1. INFORMACIÓN DE REFERENCIA

1.1 CONCEPTO TÉCNICO No. CT:	**7007**
1.2 ÁREA:	Técnica y de Gestión
1.3 COORDINACIÓN:	Investigación y Desarrollo
1.4 REFERENCIA CRUZADA RADICADO FOPAE:	2013ER8788
1.5 RESPUESTA OFICIAL No.	RO-64818

2.1 SOLICITANTE:	CURADURÍA URBANA No. 5
2.2 PROYECTO:	Vivienda Nueva
2.3 LOCALIDAD:	4. San Cristóbal
2.4 UPZ:	51. Los Libertadores
2.5 BARRIO O SECTOR CATASTRAL:	Juan Rey
2.6 DIRECCIÓN:	Calle 72A Sur No 13A-15 Este (**)
2.7 CHIP:	AAA0003XFJZ (**)
2.8 MANZANA CATASTRAL:	03
2.9 PREDIO CATASTRAL:	06
2.10 ÁREA (Ha):	0.00728 (*)
2.11 FECHA DE VISITA:	Agosto 15 de 2013

Fotografía No. 1. Predio en donde se desarrollará el proyecto Júpiter II, ubicado en la Calle 72A Sur No 13A-15 Este de la Localidad de San Cristóbal.

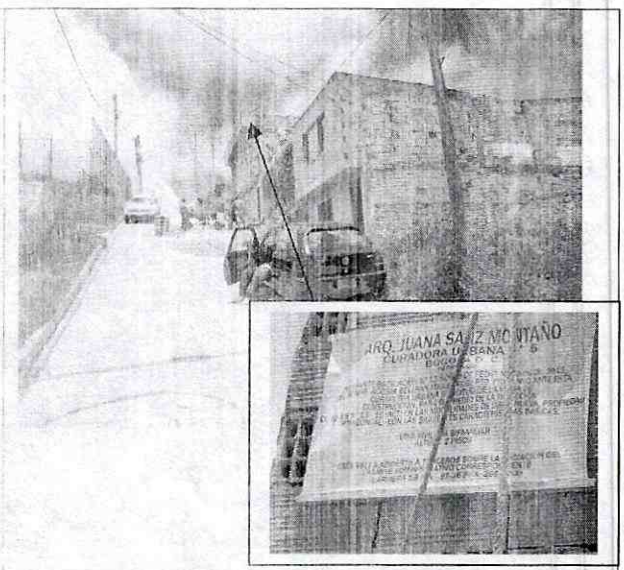
En el momento de la visita técnica al predio de la Calle 72A Sur No 13A-15 Este, en el barrio Juan Rey de la Localidad de San Cristóbal, se encontró una edificación de un nivel en proceso de construcción; en el predio no se evidenciaron procesos de remoción en masa de carácter local, tampoco se encontraron evidencias de procesos de remoción en masa de carácter general en la ladera o zonas aledañas al predio evaluado. A pesar de lo anterior, se advierte que cualquier intervención que se realice, debe tener en cuenta la presencia de la infraestructura aledaña, por lo que el responsable del proyecto debe garantizar en todo momento la estabilidad general del lote y su entorno.
